敦賀発電所3，4号機「環境影響評価準備書」届出
及び「増設計画書（一部変更）」の提出について

「敦賀発電所3, 4号機増設計画について」の一部変更箇所(1)

環境影響評価法に基づく環境影響評価準備書の内容と整合を図るため、以下のとおり増設計画の一部を変更する。

敦賀発電所 3, 4 号機 増設計画（予定）

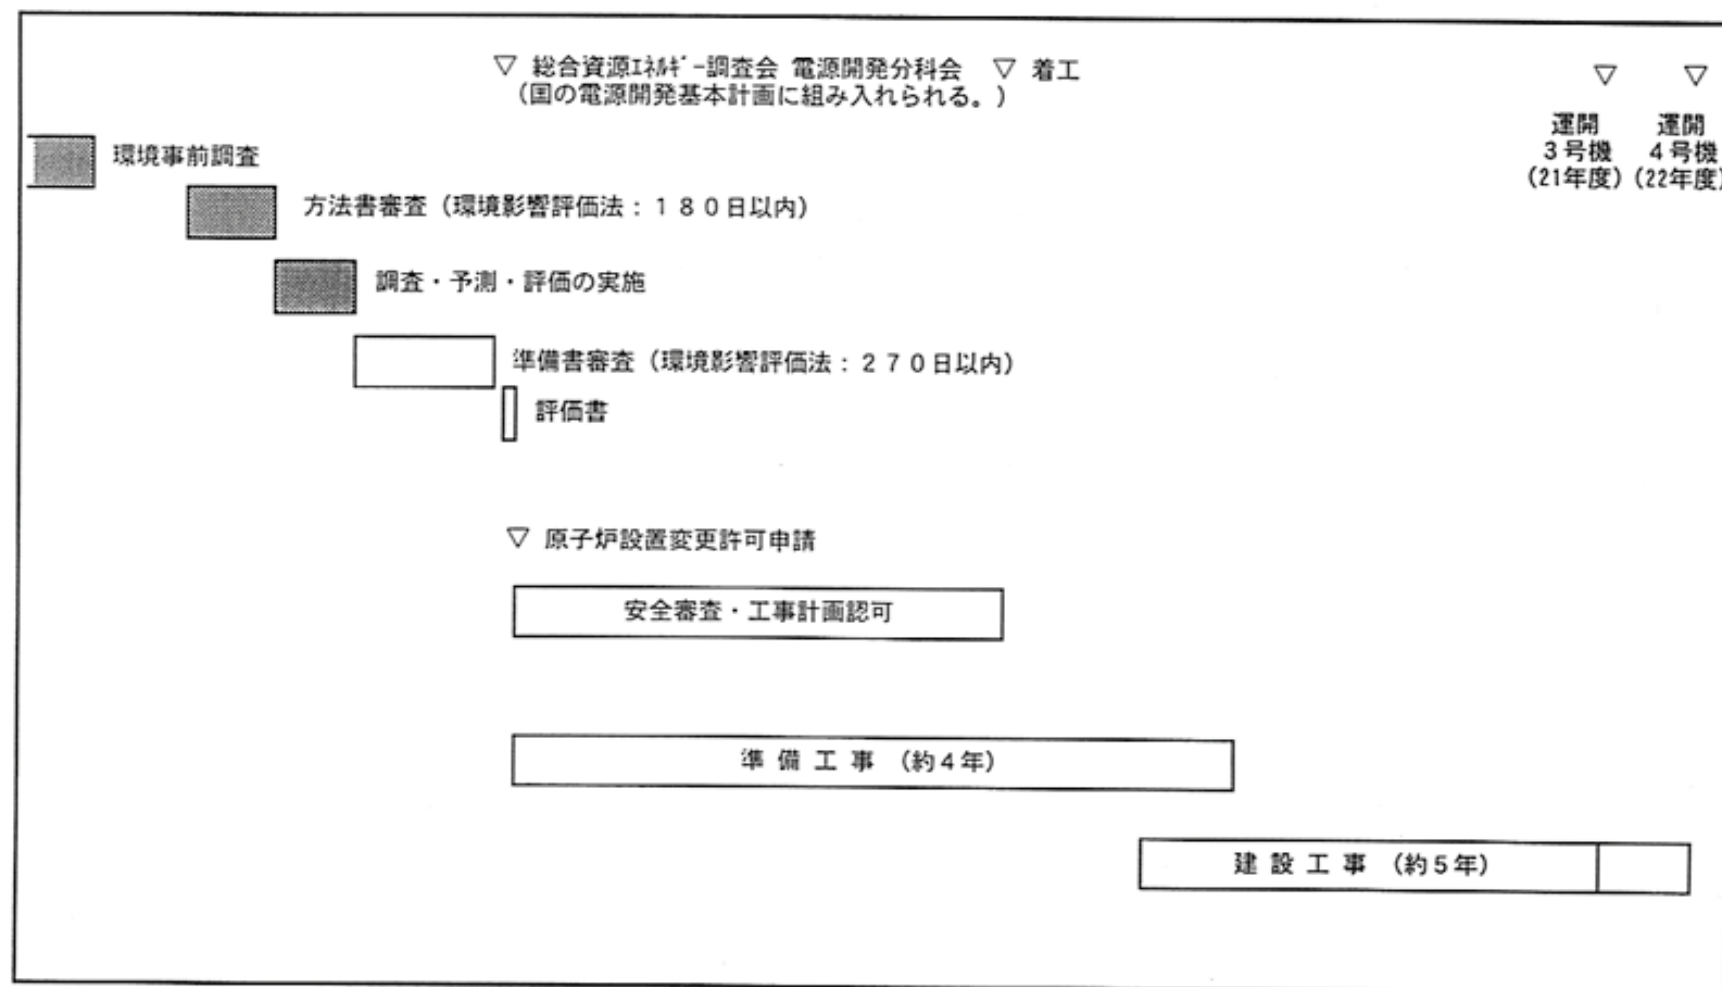
図	頁	変更内容	変更理由
第1図 敦賀発電所位置図	6		
第2図 敦賀発電所全体配置計画図	7	地形改変の抑制（埋立面積の縮小等）	環境影響評価方法書に対する福井県知事意見を踏まえた土地利用計画の見直し
第6図 敦賀発電所3，4号機増設に係る土地利用計画図	13	とこれに伴う施設配置計画，仮設用地及び土捨場計画の変更	
第7図 温排水拡散予測範囲図（表層，冬季）	15		
第3図 敦賀発電所3，4号機完成予想図	8	・地形改変の抑制（埋立面積の縮小等） とこれに伴う施設配置計画の変更 ・建屋色彩計画の変更	同上及び周辺景観により調和した建屋色彩計画への変更
